AUTOMATISATION
JRT INC.
CONCEPTION ET FABRICATION
DE CONTRÔLES D'ASCENSEURS
DESIGN AND MANUFACTURING
OF ELEVATORS CONTROLLERS

Bulletin 1101_REV5

MESSAGE IMPORTANT

SUJET : Appareils élévateurs pour personnes handicapées.

Schéma 1

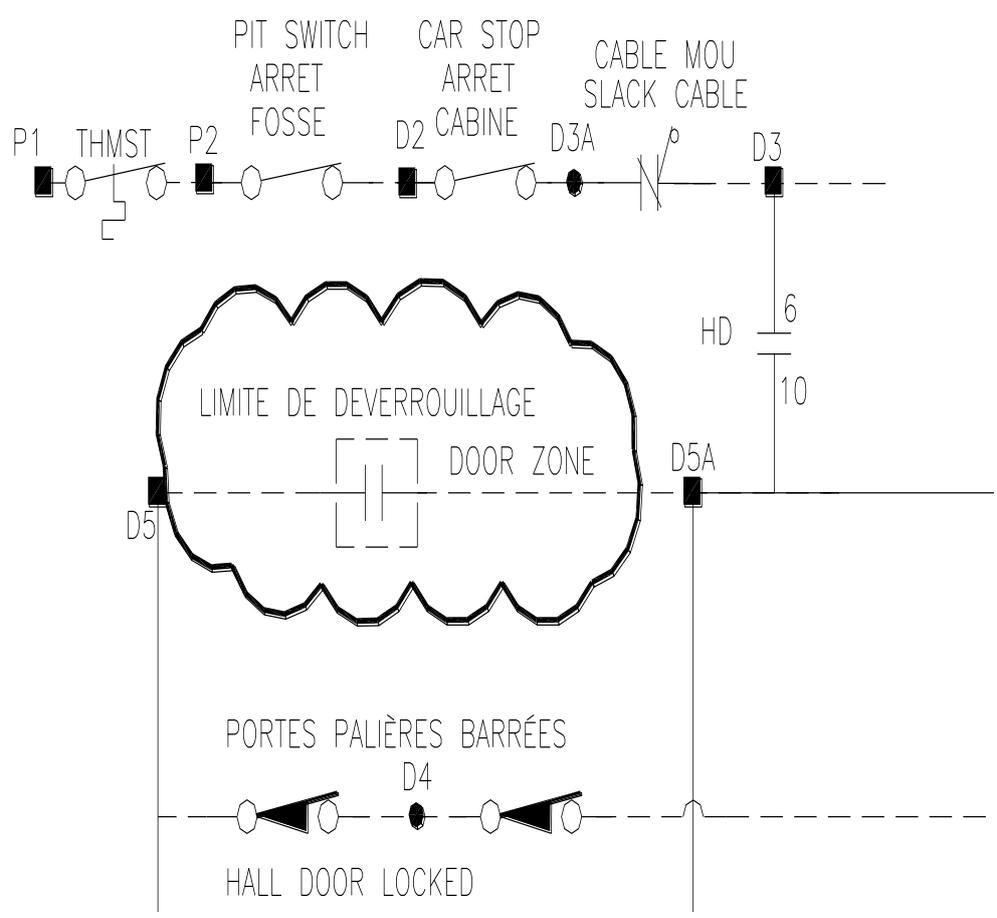
Voici un schéma type de la zone de déverrouillage qui contourne les contacts de portes palières barrées. Si l'interrupteur de la zone de déverrouillage reste collé activé, l'ascenseur pourrait se déplacer avec les portes fermées mais débarrée. Le contact zone de déverrouillage contourne les contacts de portes barrées.

Schéma 2

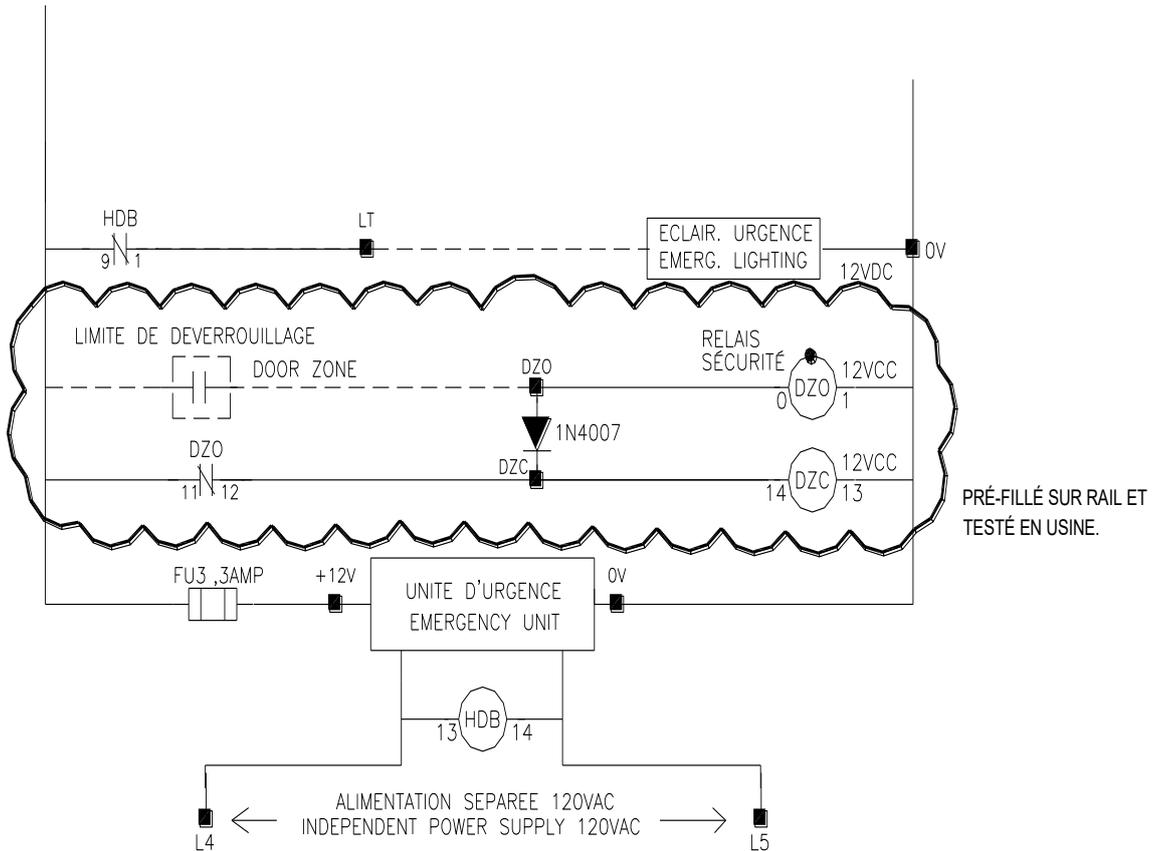
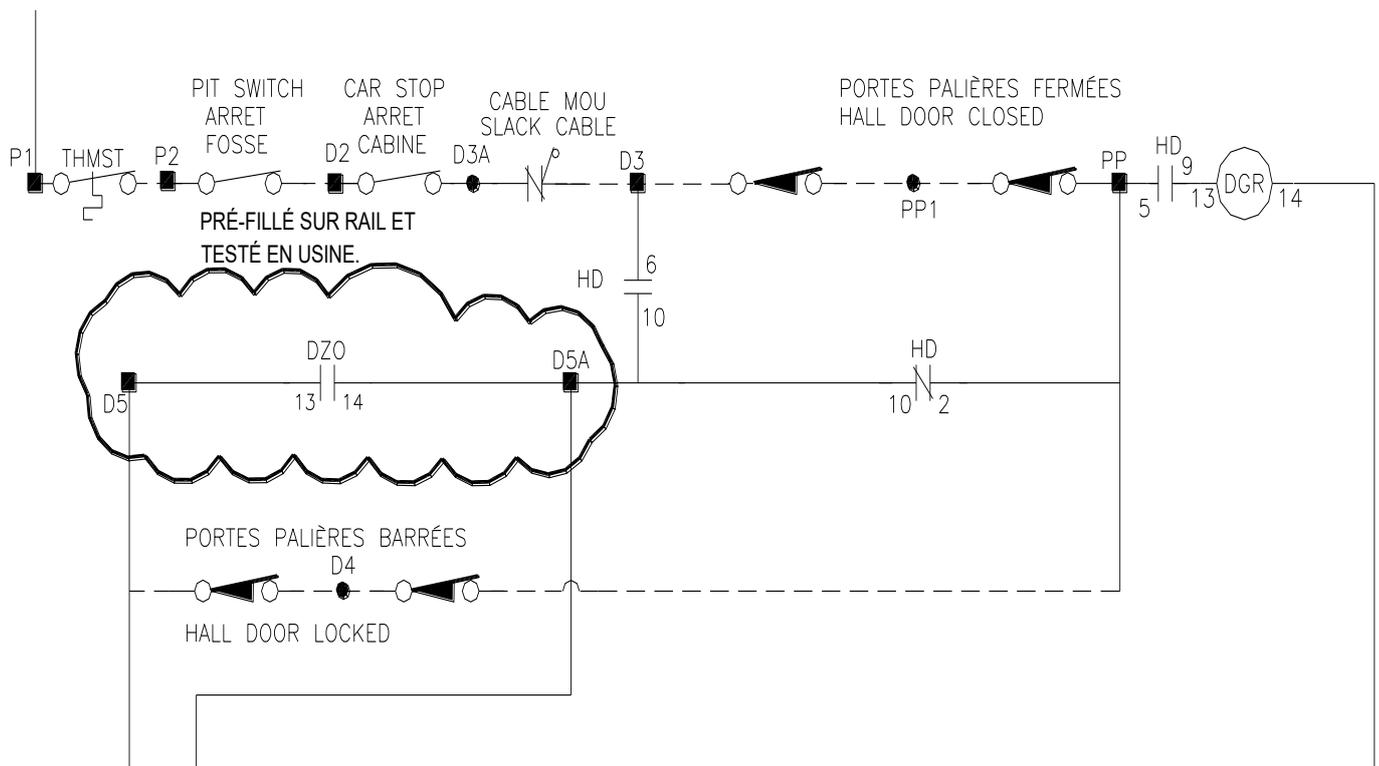
Voici les nouveaux schémas type (schémas 2 et 3) de la zone de déverrouillage qui contourne les contacts de portes palières barrées. On y ajoute les relais DZO (relais de sécurité à action positive G7SA) et DZC à 12VCC. L'interrupteur magnétique est retiré du circuit D5 et D5A pour être utilisé à 12 VCC. Un contact normalement ouvert du relais DZO est placé entre les bornes D5 et D5A. Le relais DZC est ajouté pour vérifier si le relais DZO reste coincé en position fermée lorsque la cabine sort de la zone de déverrouillage. Donc le schéma proposé détecte si le contact magnétique ou mécanique reste activé plus de 3 secondes après le départ de la cabine ou si le relais DZO reste également activé plus de 3 secondes après le départ de la cabine. L'ajustement du délai du temporisateur TR1 doit être ajusté pour chaque projet, l'ajustement ce fait de cette façon :

- Mettre un cavalier de jonction entre C1 et DZO.

- Placer un appel en direction montée et dès que la cabine quitte l'interrupteur mécanique ou magnétique de la zone de déverrouillage (DZO) et que celle-ci est encore dans le niveleur le temporisateur doit arrêter l'ascenseur. Donc le délai du temporisateur doit arrêter l'ascenseur en dehors de la zone de déverrouillage mais dans le niveleur.
- Le même teste doit-être fait en direction descente et le temporisateur doit-être réajusté car réaction de la cabine est différente en descente et en montée. S'il est impossible d'arrêter la cabine dans le niveleur dans les deux sens, ajusté le temporisateur de façon à arrêter la cabine le plus près possible des niveleurs.

Schéma 4

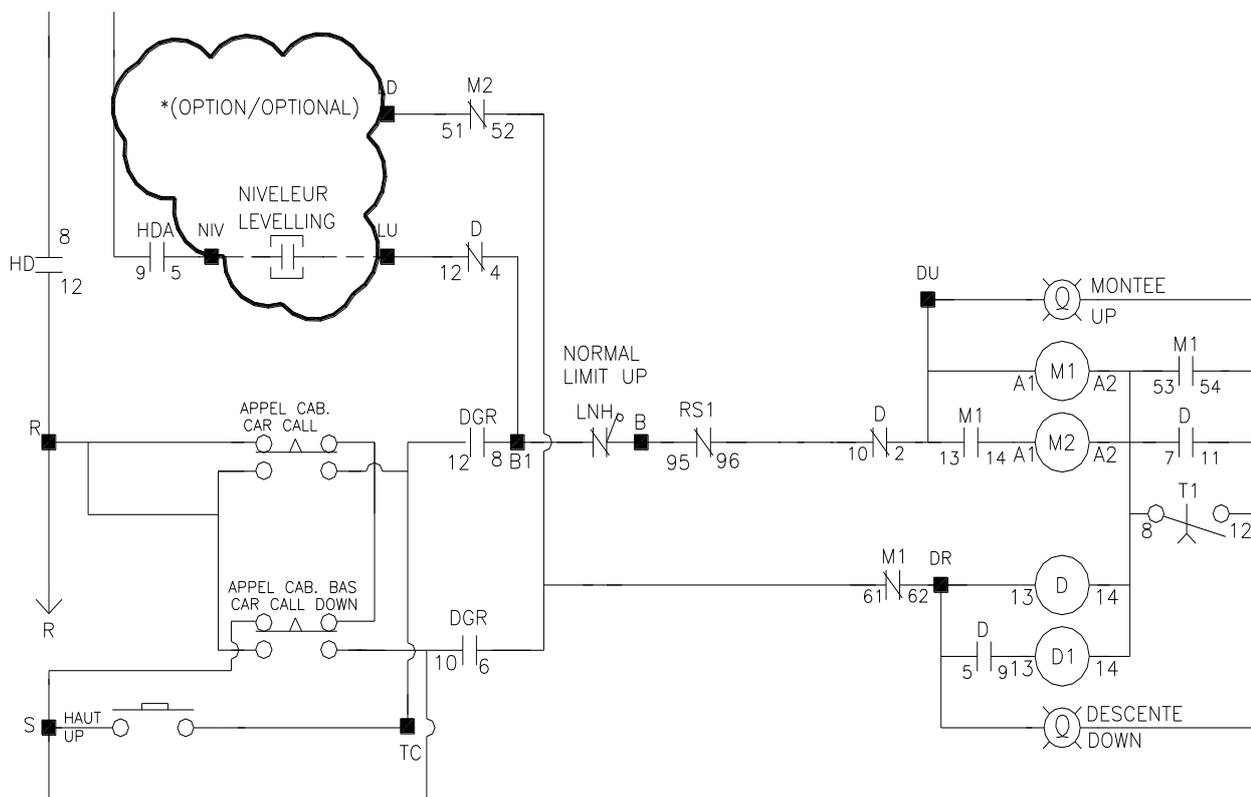
Quelques ascenseurs sont dotés seulement d'un interrupteur magnétique en montée (anti fuite), mais les contrôleurs ont été bâtis pour recevoir un niveleur en descente. Nous proposons cette solution, voir schéma 4 pour schéma type de l'anti fuite.

Voici un schéma type de l'anti fuite :

Schéma 5

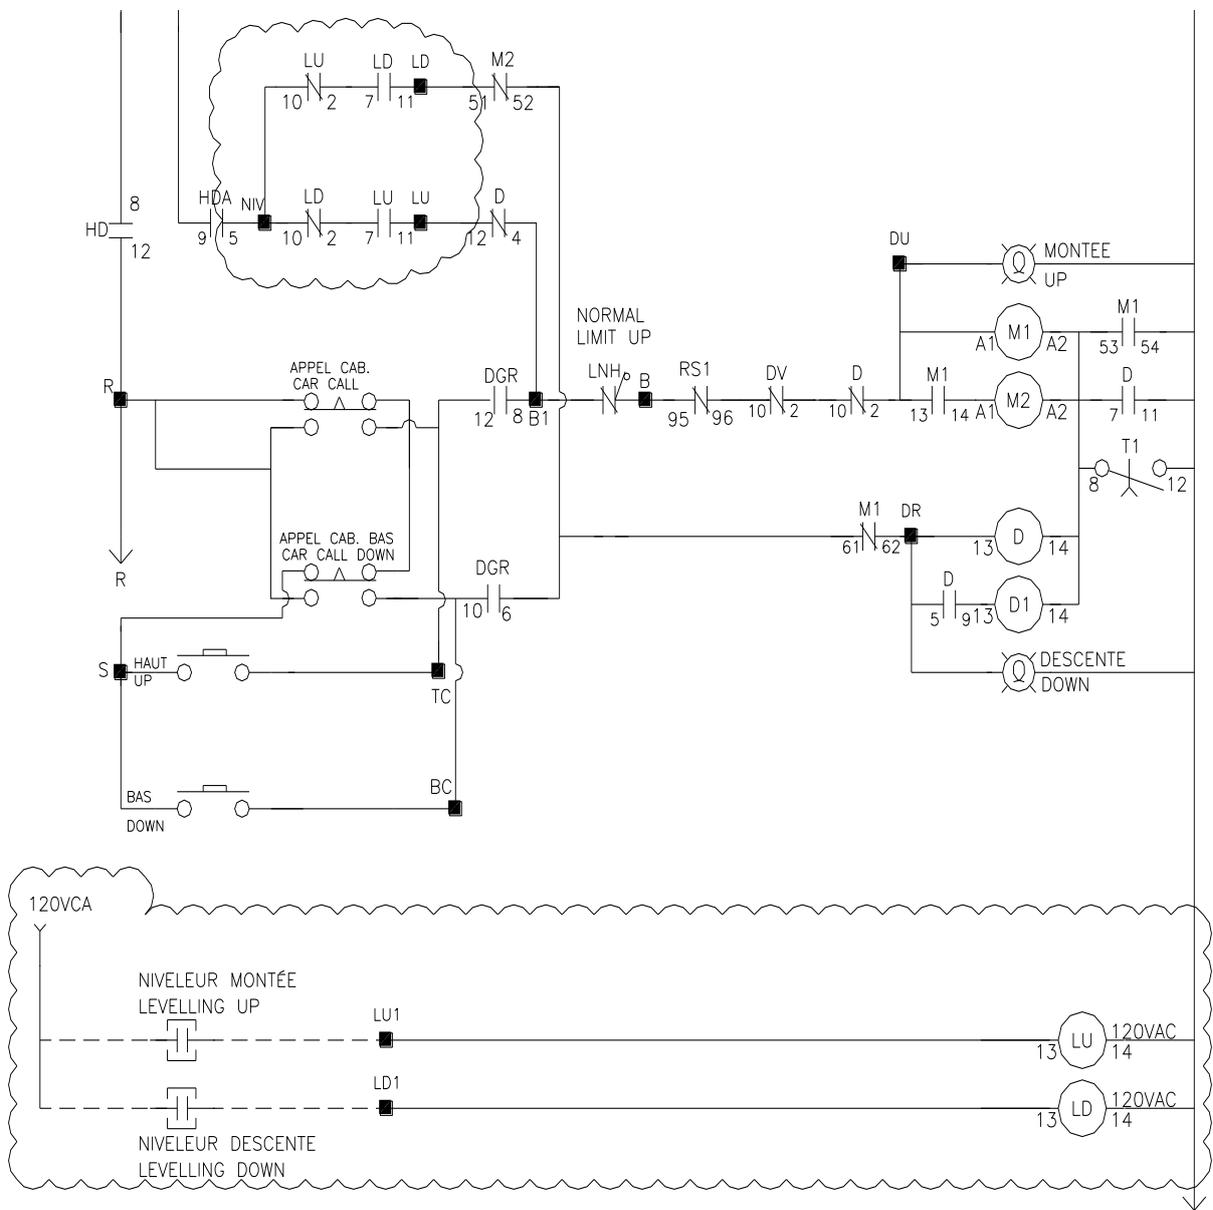
Voici le schéma proposé pour l'isonivelage automatique en y ajoutant les relais LU et LD, voir schéma 5.

Ajouter un interrupteur magnétique en descente (LD). Deux relais (LU et LD) sont ajoutés pour permettre une détection de redondance dans le cas d'une défaillance d'un relais ou d'un des interrupteurs magnétiques pour le nivelage automatique dans les deux sens. Donc dès que l'ascenseur détecte les deux interrupteurs magnétique ou mécanique activés en même temps pour une période de ½ seconde (temporisateur TR), l'ascenseur s'arrête et un réarmement manuel est nécessaire pour repartir l'ascenseur. Voir schéma 5.

Schéma 8

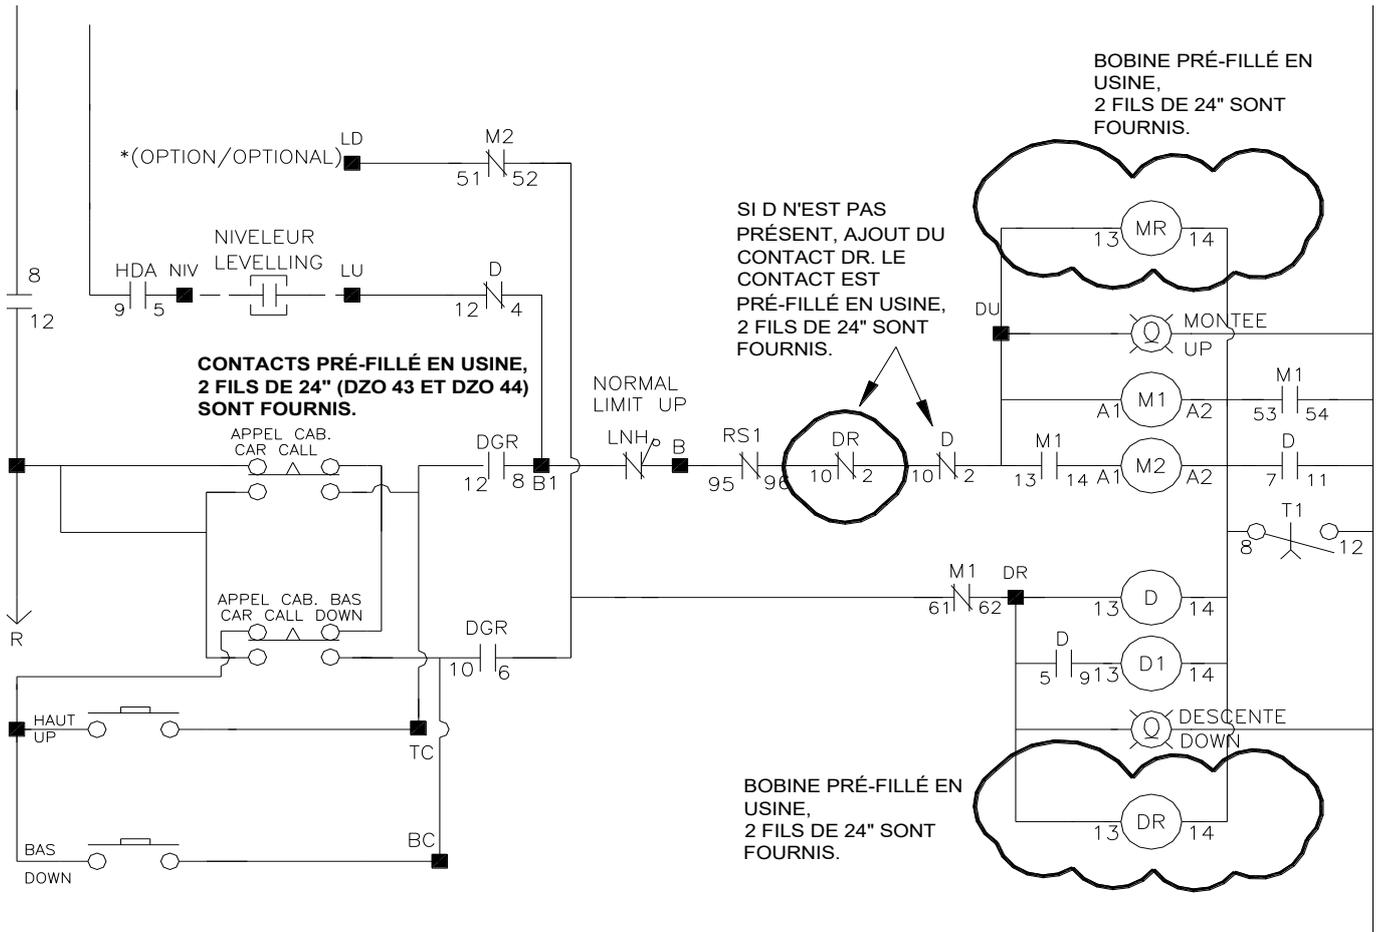
Un ajout de détection de redondance sur les contacteurs de montés doit être ajouté et un contact du relais de descente pour entre-barrage entre la montée et la descente doit être ajouté si celui-ci n'est pas présent. Voici le nouveau schéma proposé, voir schéma 8.

Ajout des relais MR et DR permettant la détection de redondance et ajout du contact normalement fermé DR si le contact du relais D normalement fermé n'est pas présent en série avec M1 et M2, voir schéma 8.

Schéma 9

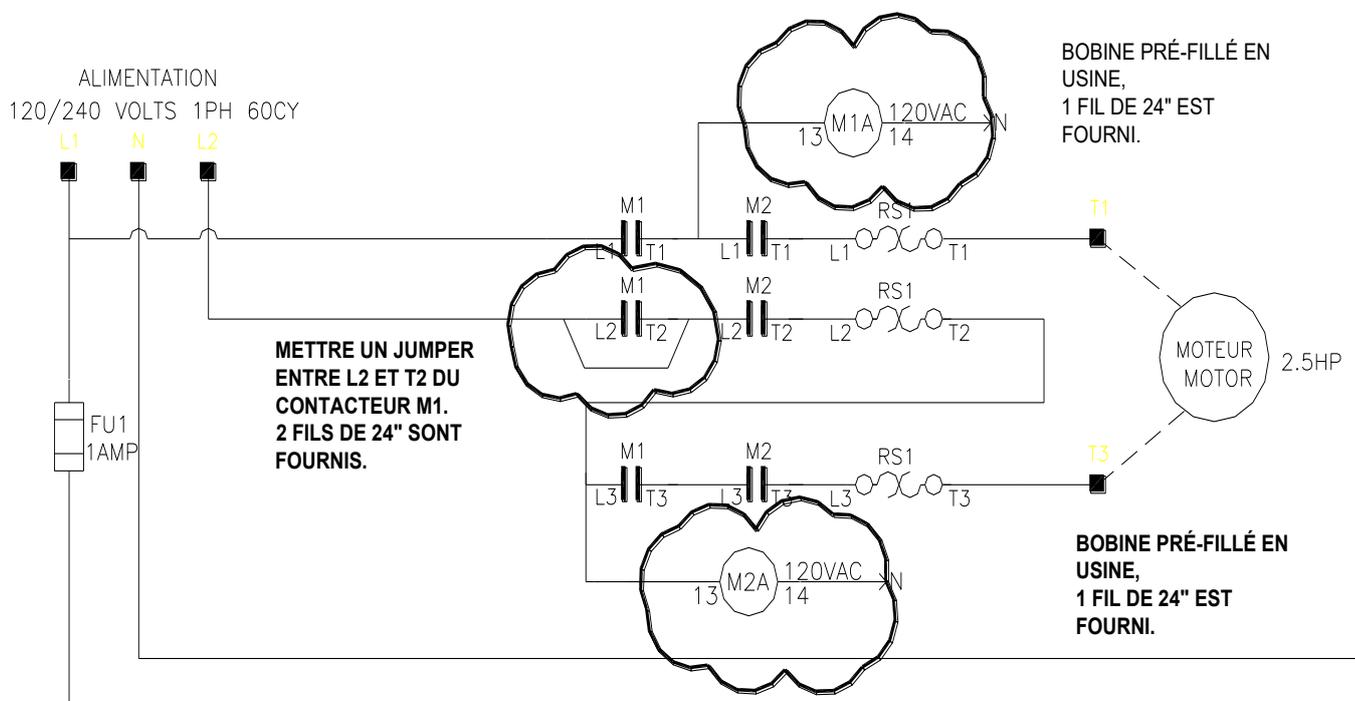
Ajout des relais M1A et M2A permettant la détection de redondance de la montée. Donc si une tension est détecté au moteur sans commande de départ, le temporisateur de redondance TR s'activera après 0.5 seconde, voir schéma 9.

Schéma 10

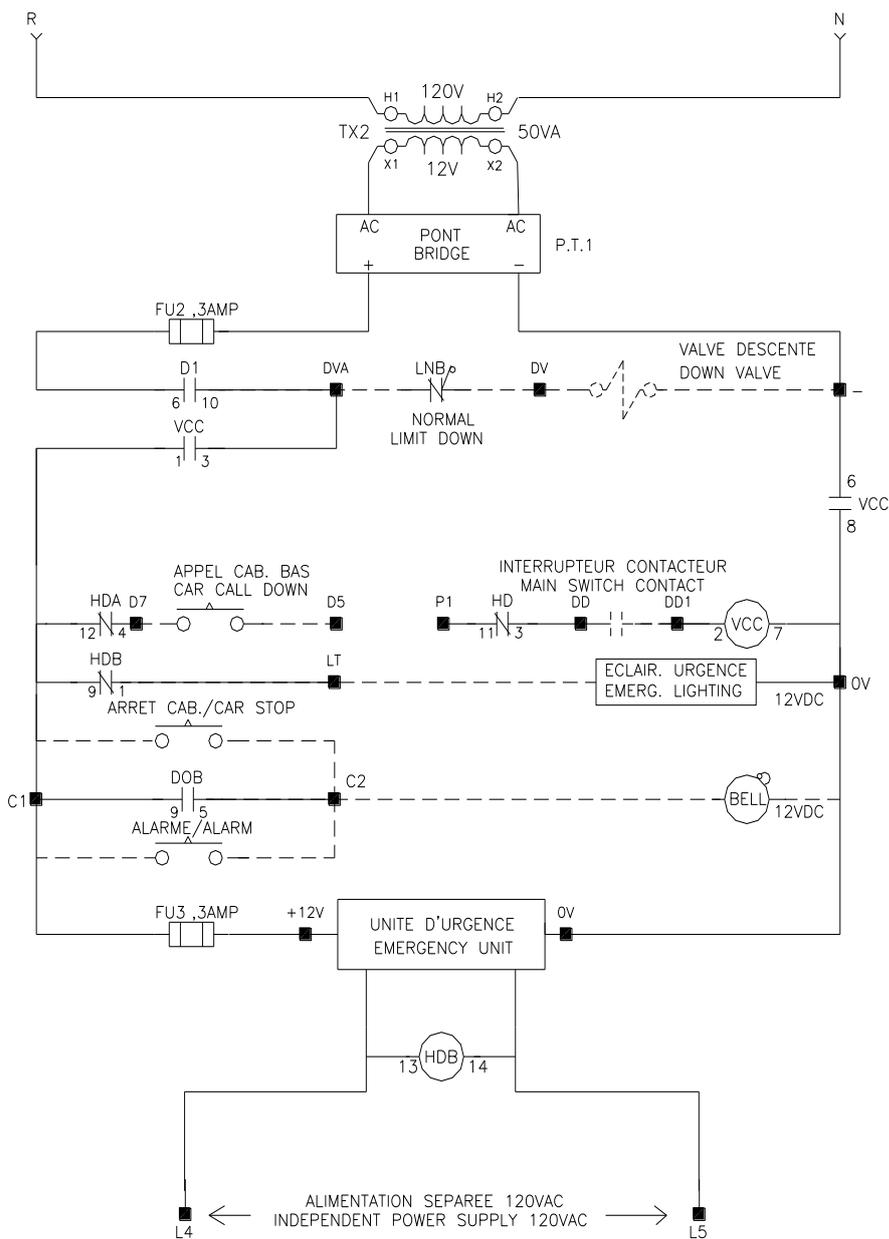
Un ajout de détection de redondance sur le relais de descente doit être ajouté, Voir le schéma 10 pour un dessin type de la descente.

Schéma 11

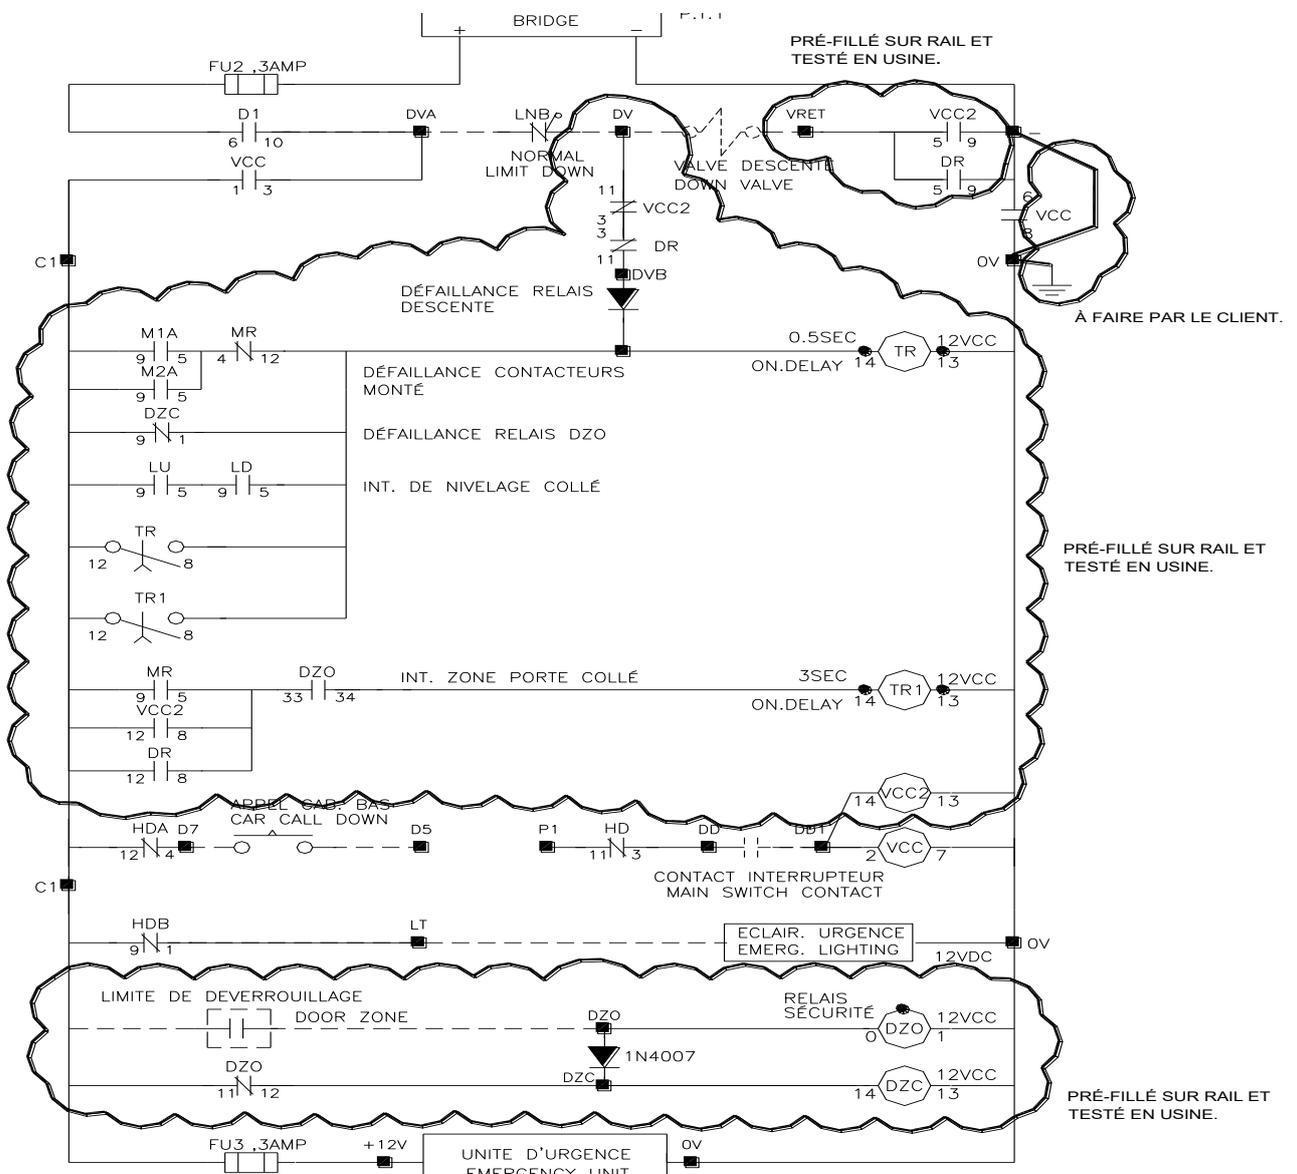
Ajout du relais VCC2 et des contacts DR et VCC2 permettant la détection de redondance de la descente. Donc si une tension est détectée à la borne DV sans commande de départ, le temporisateur de redondance TR s'activera après 0.5 seconde, voir schéma 11.
